適合性に係る審査会合
(第27回)
資料3-3 p. 171再掲

6. まとめ

兵庫県南部地震のケース

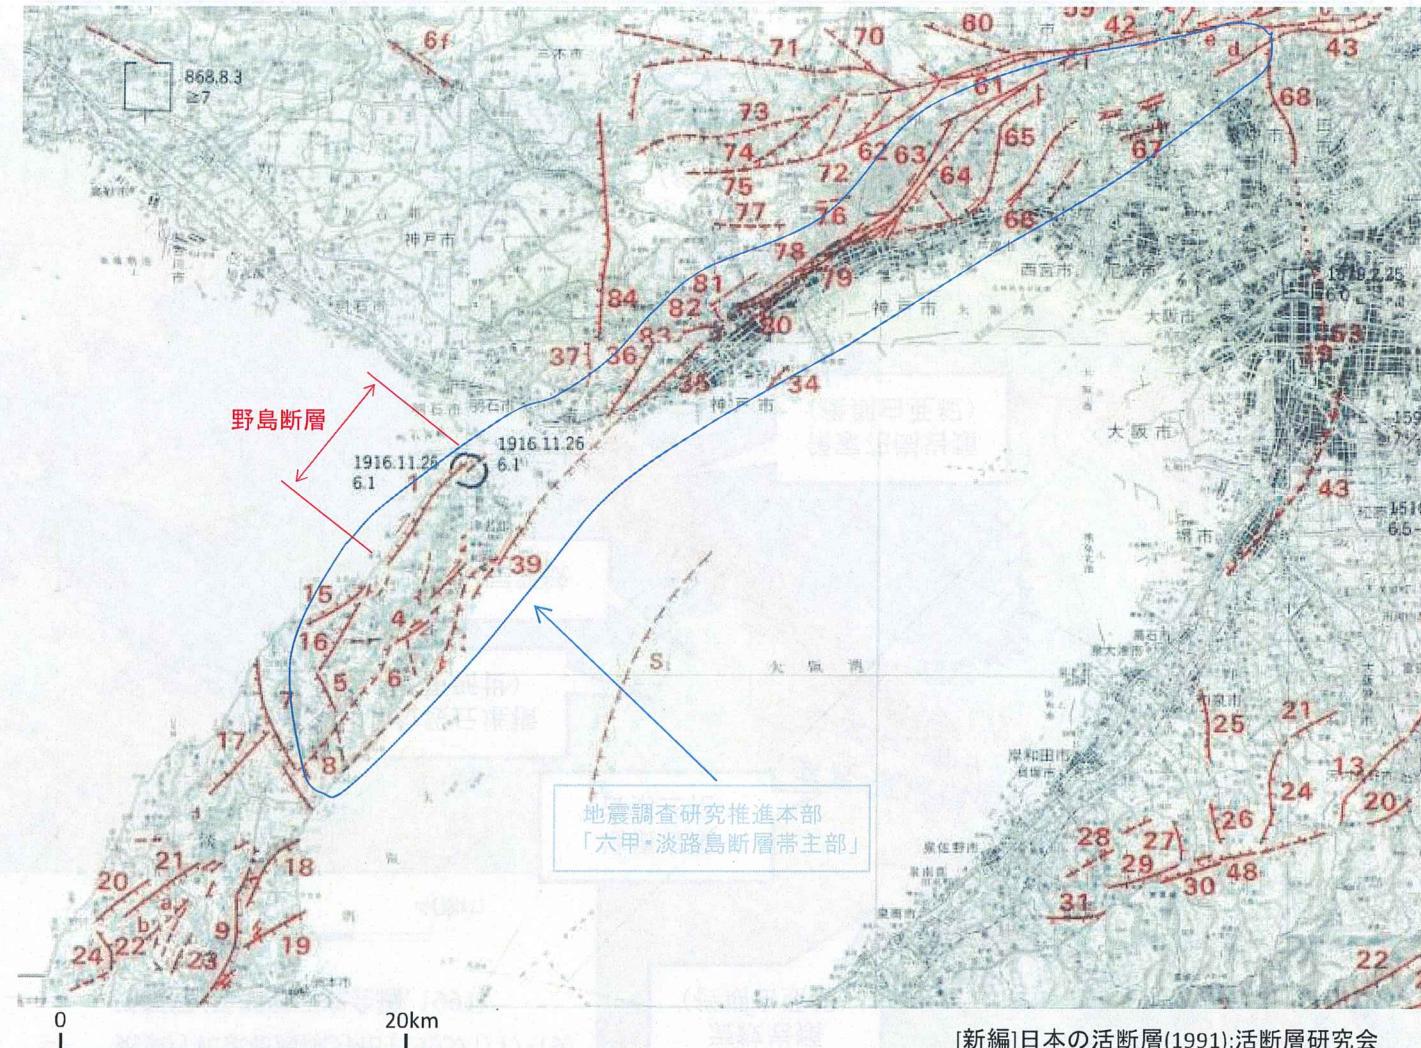
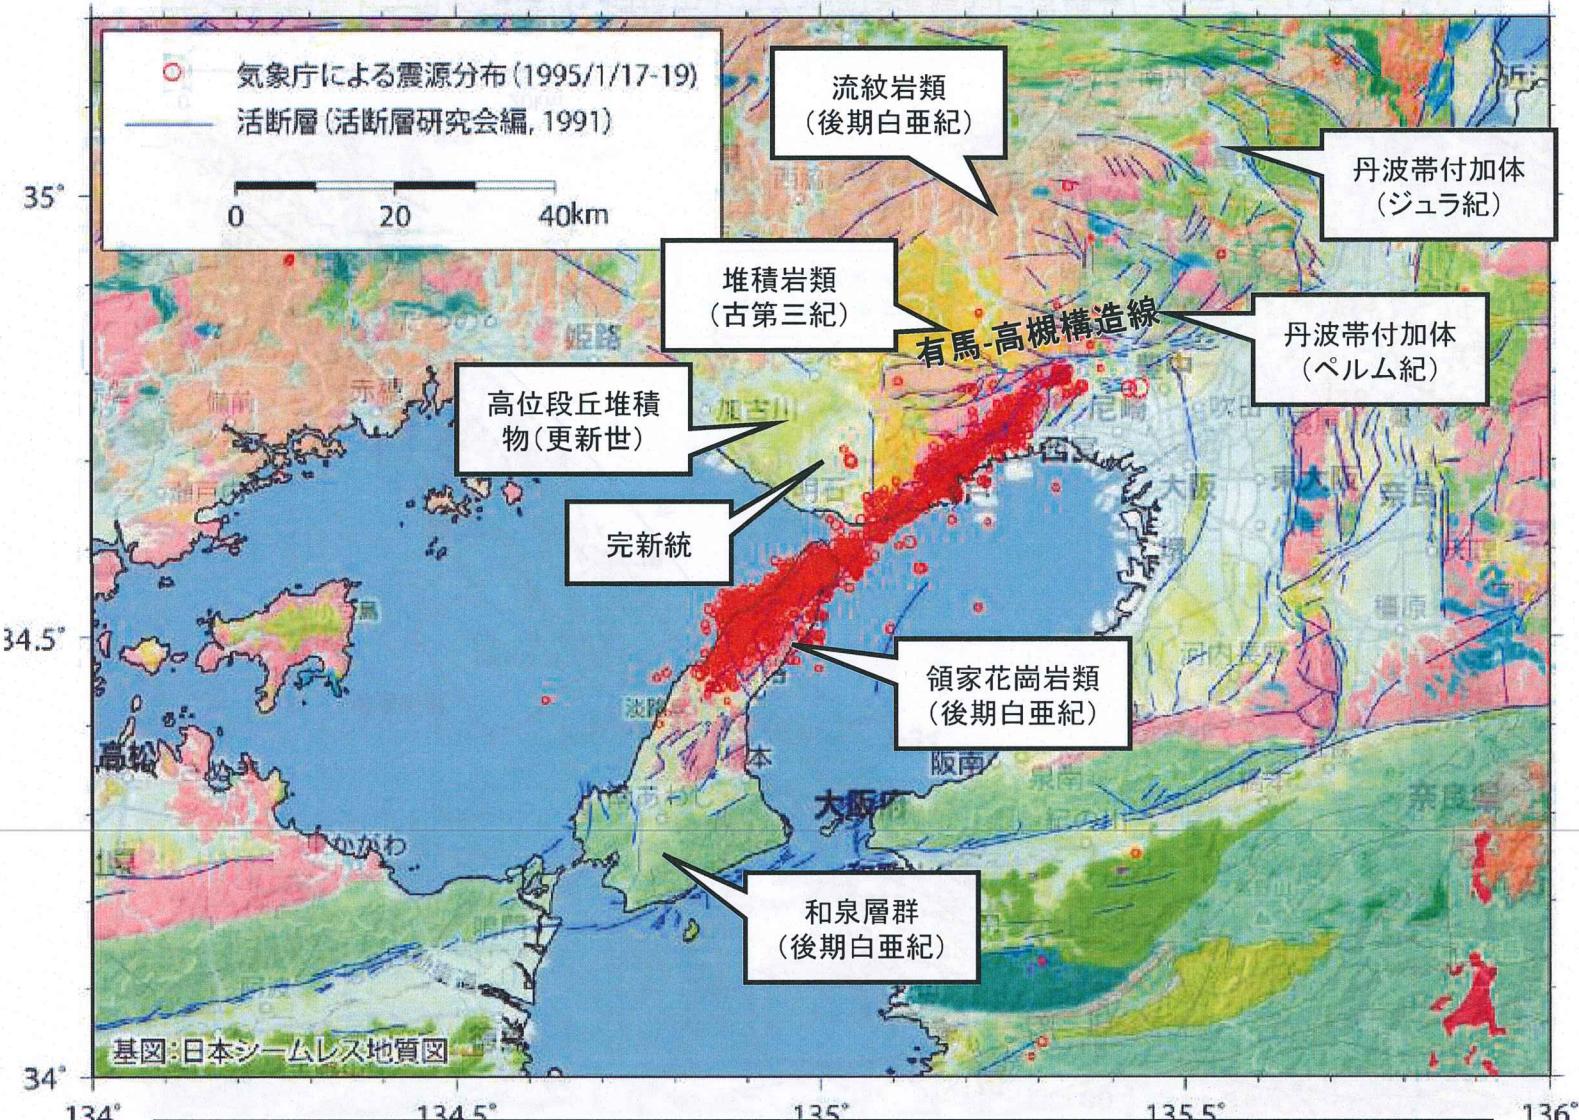
野島断層帯と六甲断層帯は、同様のセンスでほぼ連続的に直線状に分布していることから、原子力発電所の耐震安全評価では、両断層については運動を考慮することとなる。

- 余震分布は、地震前から認識されていた六甲-淡路島断層帯によく一致している。
- 破壊は地質構造境界(有馬-高槻構造線)で停止し、北側の丹波帯には伝播していない。

新潟県中越沖地震のケース

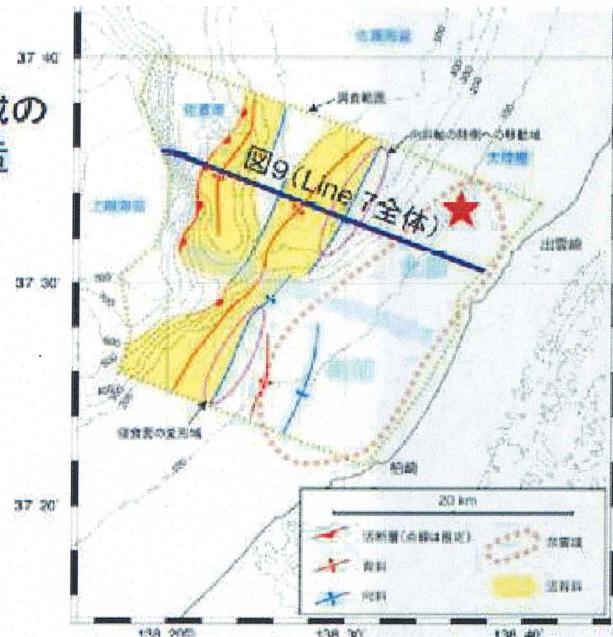
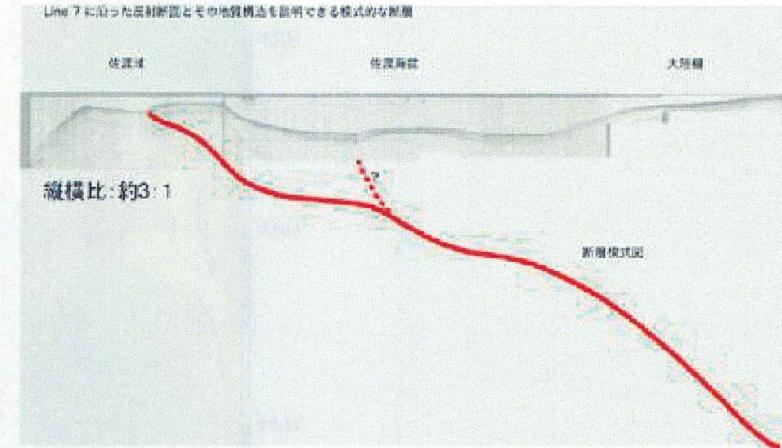
F-B断層は、日本海東縁における断層関連褶曲からの検討が必要であるが、
FO-A～FO-B断層については西南日本の横ずれ卓越の断層であり、
連續性・運動性に関する調査・評価手法は異なる。

FO-A～FO-B断層と熊川断層の評価については、地域性を考慮した最新の調査に基づいており、現時点では評価結果に誤りは無いと考えている。ご指摘のあった事例に見られるような地形・地質上の特徴とは当サイトは異なっており、本件に関しては該当しないと考えている。
